**Objet : Programme décennal de dragage d'entretien au quai de Rivière-du-Loup –
Questions complémentaires – DQ4**

N/Réf. : 201-05606-02

**BATHYMÉTRIE AVANT DRAGAGE
AU QUAI DE RIVIÈRE-DU-LOUP**

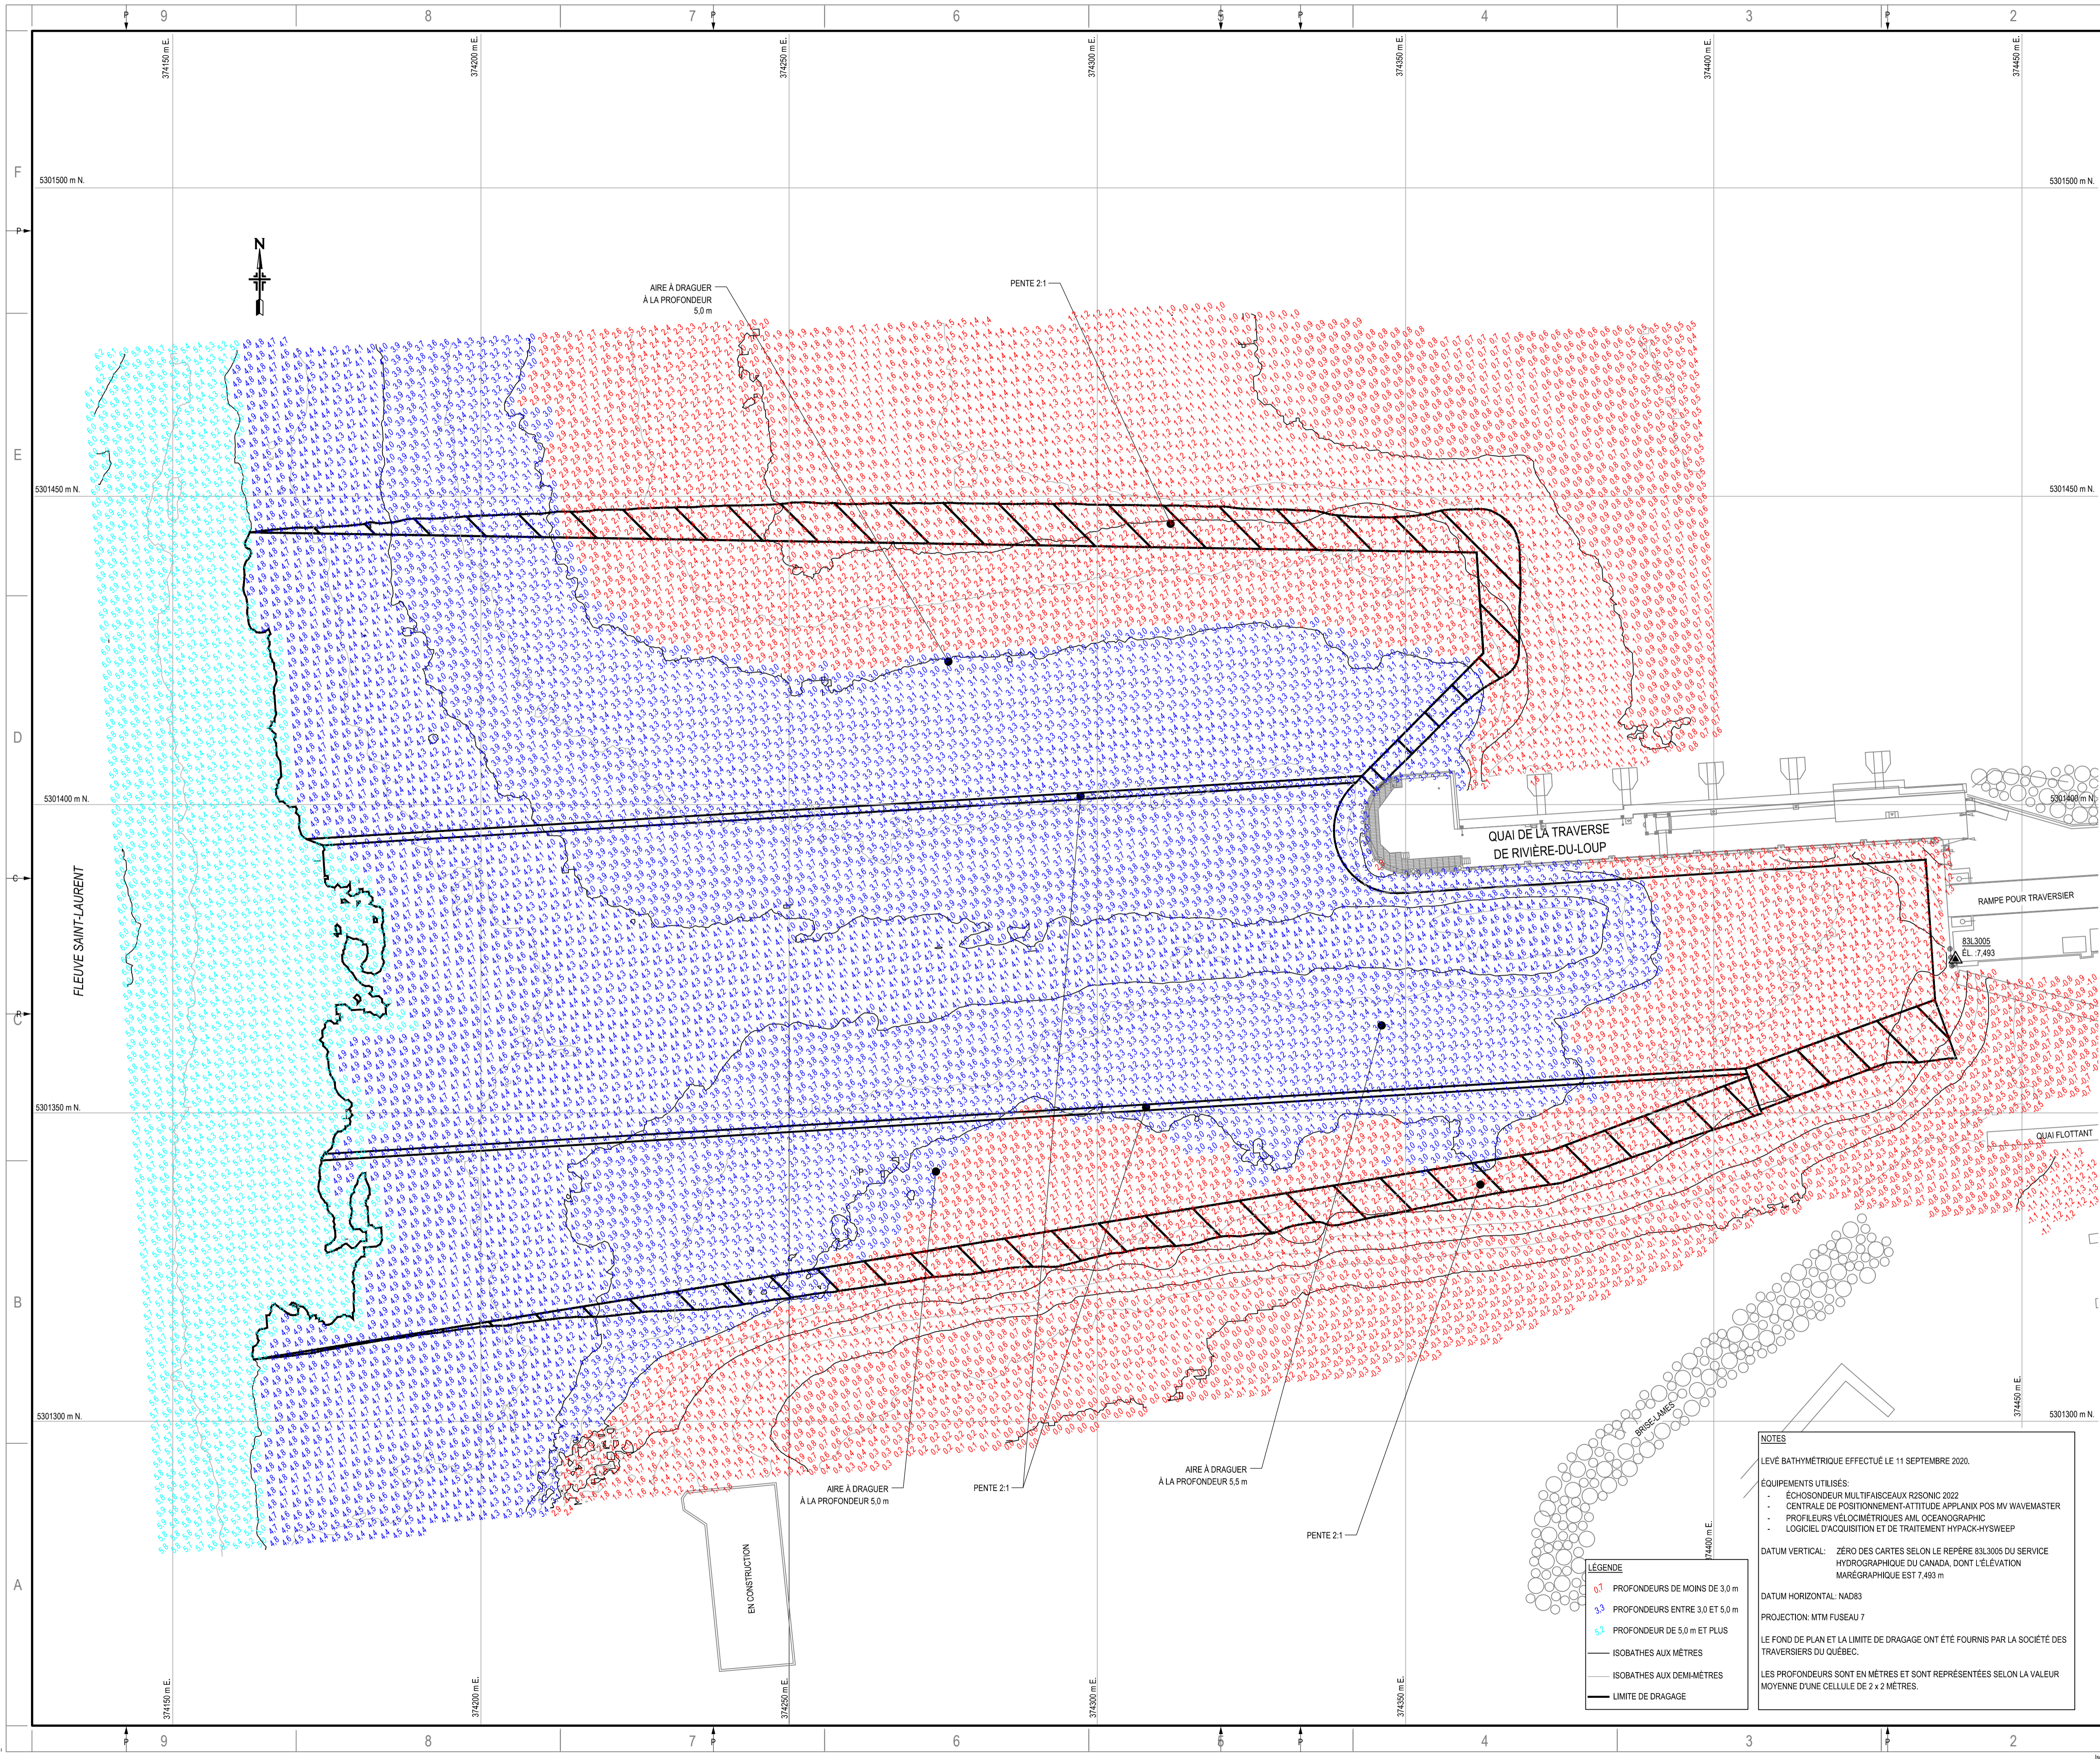
Veuillez fournir un exemple complet et détaillé de calcul de volumes théorique et réel (i.e. sans et avec le surdragage, respectivement) pour l'année 2020 en incluant les relevés bathymétriques et tous les autres outils pour appuyer vos calculs.

Une bathymétrie avant dragage du 11 octobre 2020 a été effectuée (voir pdf : 201-03545-00-A-025-A-0). Ce document indique les bathymétries avant travaux pour l'ensemble du secteur à draguer. Une mention des cotes de dragage visées pour chaque secteur est également indiquée ainsi que les pentes à considérer dans les transitions. En fonction des cotes de profondeur recherchées pour chaque secteur ainsi que la superficie d'intervention, un volume est précisément calculé à titre de volume théorique, qui représente en fait la superficie en mètre carré (m²), multipliée par la profondeur qui devra être enlevée pour atteindre la cote recherchée, ce qui donnera donc un volume en mètre cube (m³), le tout calculé avec Civil3D.
